## Verlag huishoudelijke elektrische installatie op laagspanning en zeer lage spanning

Referentie: <b>010-20260305-03</b>	Datum controle: <b>05/03/2026</b>
Keurder: <b>010</b>

Eigenaar:	<b>Van egdom</b>	EAN-code:	<b>Onbekend</b>
Adres installatie:	<b>Salvialei 144 bus teller 2, 2900 - Schoten 1ste en 2 de verdiep</b>	Nummer teller(s):	<b>569254</b>
		Distributienetbeheerder installatie: <b>Fluvius</b>	
Datum uitvoering installatie:	<input checked="" type="checkbox"/> Vóór 01/10/1981 <input type="checkbox"/> Tussen 01/10/1981 en 01/06/2020 <input type="checkbox"/> Vanaf 01/06/2020		
Type:	<input checked="" type="checkbox"/> Wooneenheid <input type="checkbox"/> Niet-huishoudelijk <input type="checkbox"/> PV <input type="checkbox"/> Batterij <input type="checkbox"/> Laadpaal

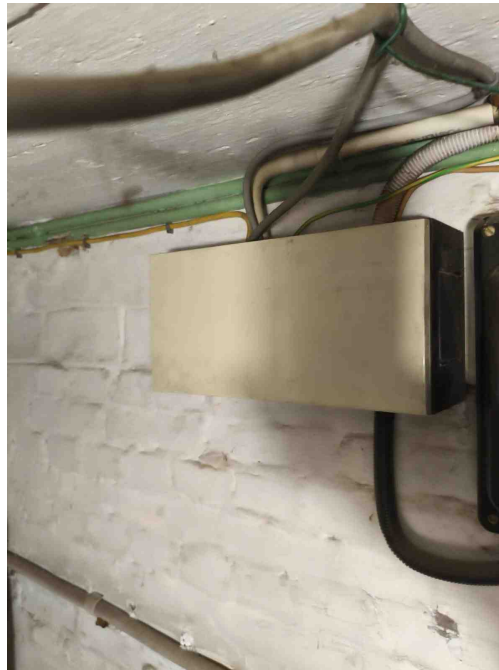
**B17** - De voedingsspanning is niet op elk bord vermeld (Boek 1: 3.1.3.3).

*Opmerking: Oa bord 1 en 2*

**B18** - Het volgnummer is niet op elk bord vermeld (Boek 1: 3.1.3.3).

*Opmerking: Oa bord 1 en 2*

**B34** - Het kabeltype van de meterbord verbinding aan de oorsprong van de installatie beantwoord niet aan de minimale vereisten vastgelegd door de distributienet beheerder. (Boek1: 1.5 + SYNERGRID C1/107)

*Opmerking: Oa bord 1*

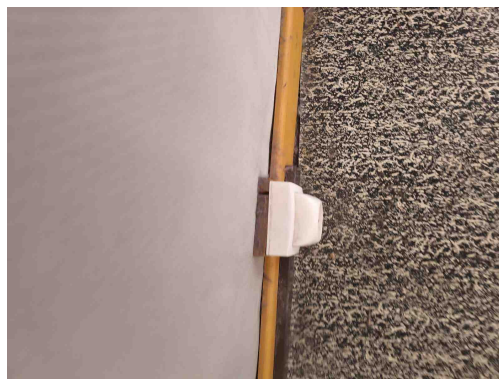
**T13** - Opbouwcontactdozen en/of -schakelaars zonder achterplaatje mogen niet rechtstreeks op een brandbare ondergrond bevestigd worden (Boek 1: 4.3.3.5).

*Opmerking: Oa slaapkamer, gang, keuken,...*

**C27** - Het gebruik van geleiders van het type VTLmB (côte-à-côte) is niet toegestaan (Boek 1: 1.4.2.1).

*Opmerking: Oa keuken ,slaapkamers*

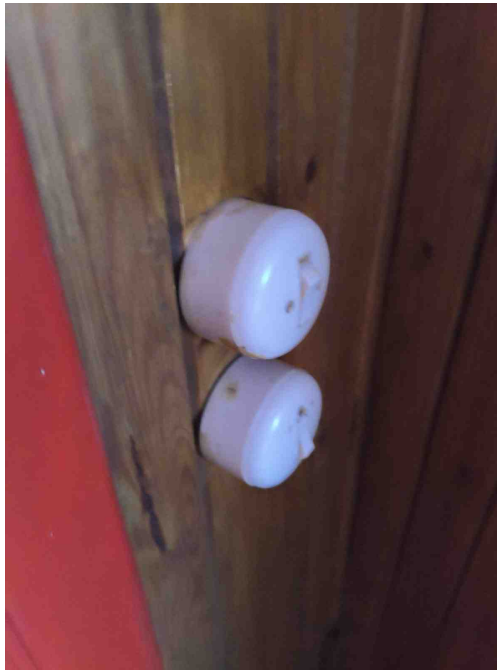
**T13** - Opbouwcontactdozen en/of -schakelaars zonder achterplaatje mogen niet rechtstreeks op een brandbare ondergrond bevestigd worden (Boek 1: 4.3.3.5).  
*Opmerking: Oa slaapkamer, gang, keuken,...*

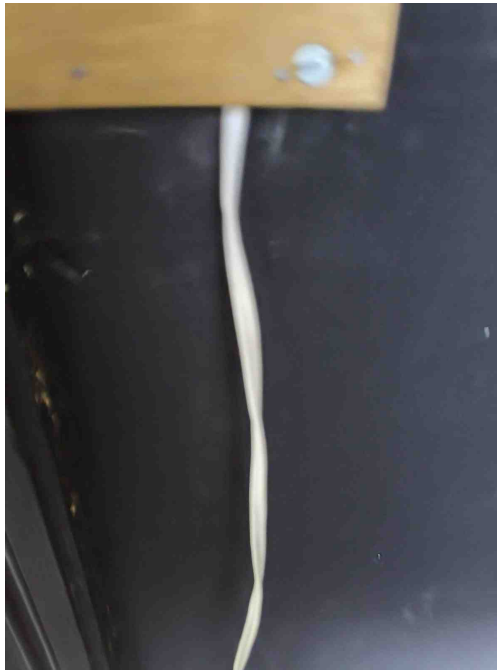
**T13** - Opbouwcontactdozen en/of -schakelaars zonder achterplaatje mogen niet rechtstreeks op een brandbare ondergrond bevestigd worden (Boek 1: 4.3.3.5).  
*Opmerking: Oa slaapkamer, gang, keuken,...*

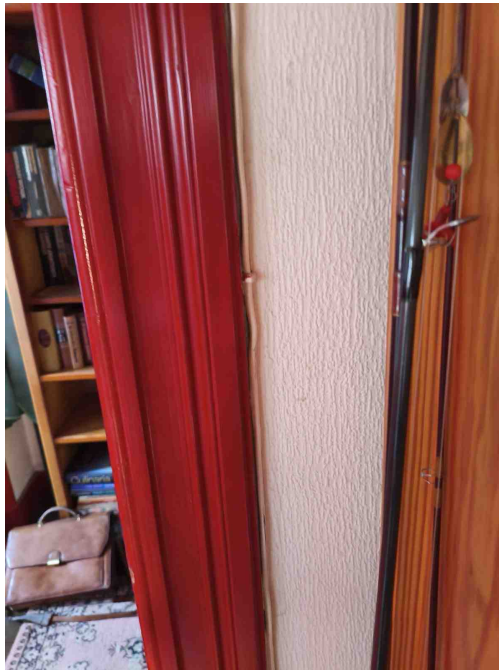
**C27** - Het gebruik van geleiders van het type VTLMb (côte-à-côte) is niet toegestaan (Boek 1: 1.4.2.1).  
*Opmerking: Oa keuken ,slaapkamers*

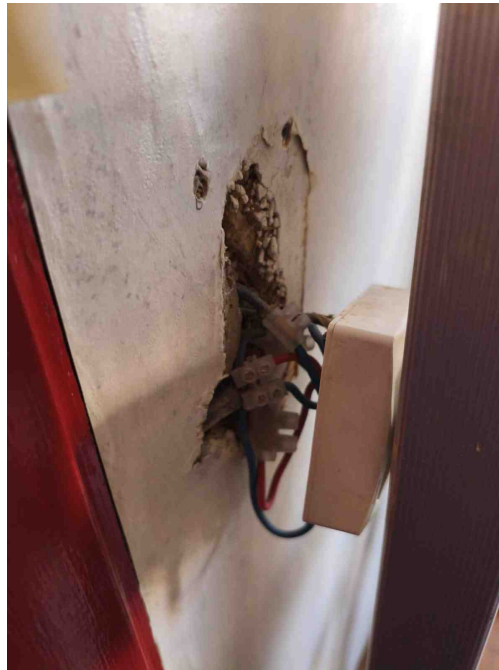
Klasse 0 armatuur

*Opmerking: Oa slaapkamers en gang*

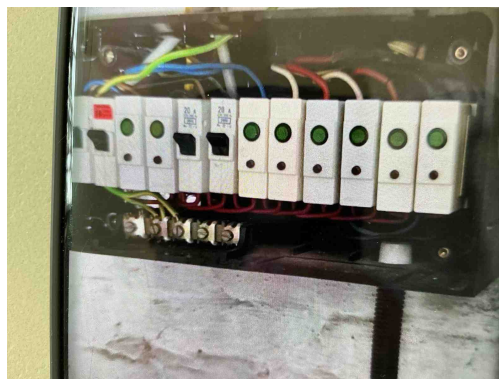
**T10** - Bepaalde contactdozen en/of schakelaars zijn niet degelijk bevestigd (Boek 1: 1.4.1.3).

*Opmerking: Oa slaapkamer*

**C26** - De verbindingen zijn niet gebeurd in borden, in aftakdozen, aan de klemmen van contactdozen, schakelaars of in de verlichtingstoestellen (Boek 1: 5.2.6.1).

*Opmerking: Oa slaapkamer*
